**WYJAŚNIENIA NR 2 TREŚCI SPECYFIKACJI ISTOTNYCH
WARUNKÓW ZAMÓWIENIA
ORAZ
ZMIANA NR 2 TREŚCI SPECYFIKACJI ISTOTNYCH
WARUNKÓW ZAMÓWIENIA**

Dotyczy: postępowania o udzielenie zamówienia publicznego w trybie przetargu nieograniczonego pod nazwą **Rozbudowa Zamojskiego Domu Kultury przy ul. Partyzantów 13 - I etap.**

Rysunek techniczny:

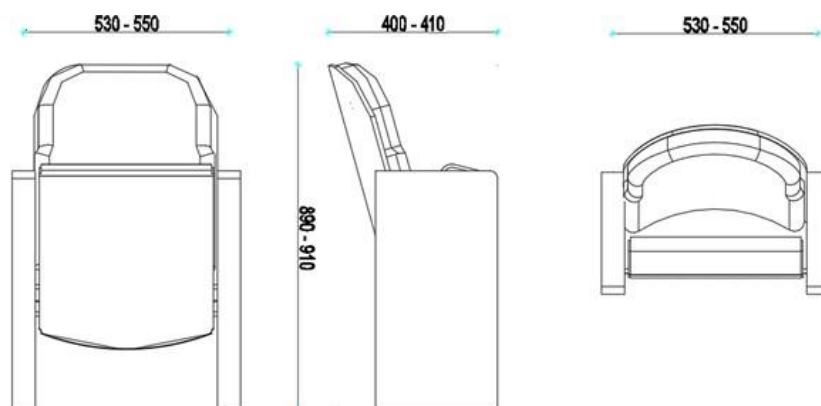
Zwracamy się z prośbą do Zamawiającego o doprecyzowanie wymogów dotyczących foteli widowiskowych dla wyżej wymienionego postępowania przetargowego. Z jakich materiałów mają być wykonane fotele, jakiej konstrukcji i jakich wymiarach? Jakie są wymagane przez Zamawiającego atesty i certyfikaty dla foteli?

Podłokietniki: Podłokietniki stanowią integralną część konstrukcji nogi fotela. Przednie narożniki zaokrąglone – R20-30 mm.

Wymiary fotela:

- szerokość osiowa fotela 530-550 mm,
- wysokość całkowita w przedziale 890 - 910 mm
- głębokość całkowita złożonego fotela wraz z pulpitem w przedziale 430-450 mm,
